### SECRETARIA MUNICIPAL DE ESPORTES E LAZER

**PROCESSO 6019.2023/0001854-0**

**Informação SEME/CAF/DCL/APE Nº 094979208**

**Figura 6:** Trechos da canalização existente e da que deverá ser remanejada.

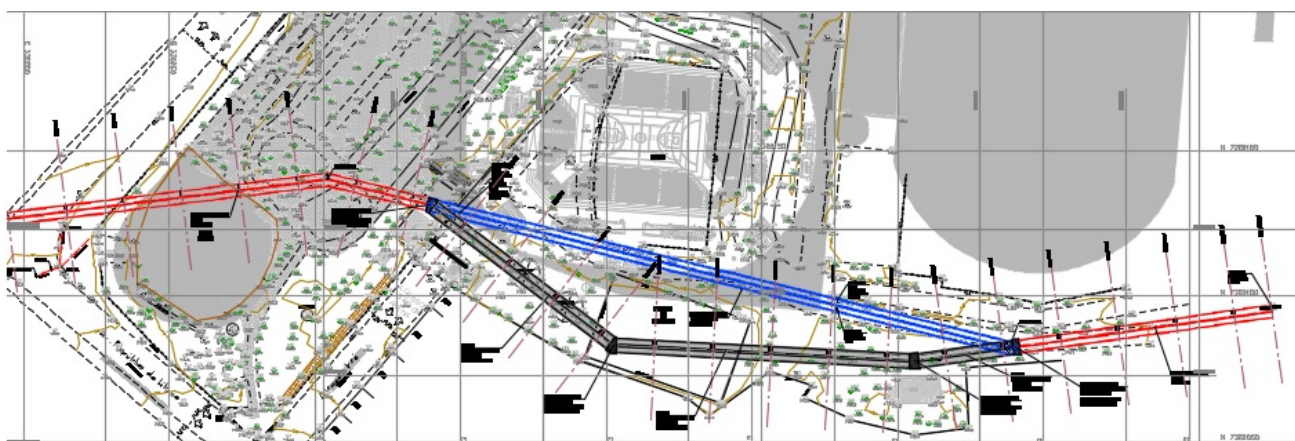
**Alteração da Drenagem Pluvial**- Conforme esclarecido no Plano de Trabalho disponibilizado para consulta pública, “Importante ressaltar, por oportuno, que o empreendimento em pauta se encontra inserido na Bacia Hidrográfica do Córrego Uberaba, conforme pode ser observado na figura abaixo (círculo amarelo). Desta forma, as informações, a seguir apresentadas, foram extraídas do documento ‘Caderno de Bacia Hidrográfica do Córrego Uberaba’, ano de 2019, elaborado pela Fundação Centro Tecnológico de Hidráulica – FCTH em parceria com a Secretaria Municipal de Infraestrutura Urbana e Obras – SIURB.

De acordo com o descrito no Item 2 do presente relatório, a proposição de remanejamento de trecho da galeria existente deve-se ao fato de que o trecho se localiza abaixo a área de implantação do edifício da Arena e se pretende evitar a ruptura das estruturas do canal, devido às escavações a serem executadas durante as obras e, futuramente, à carga aplicada sobre o local, na fase de uso da edificação.

Ainda, conforme o relatório, “Ao iniciar a análise da situação da galeria dupla existente foi elaborada a planta de bacias que delimitou a bacia de contribuição para o trecho de readequação de traçado. Com este cenário de bacia de contribuição o **projeto restringiu-se apenas a readequação geométrica horizontal da galeria** em consequente seção de 2,00x2,00m dupla, com intuito de remanejamento devido a implantação do equipamento de lazer”.

Como se pode observar na figura abaixo, o trecho vermelho, indica a galeria existente que será mantida, o trecho azul, indica o trecho a ser desativado da galeria existente e o trecho cinza indica o remanejamento de galeria.
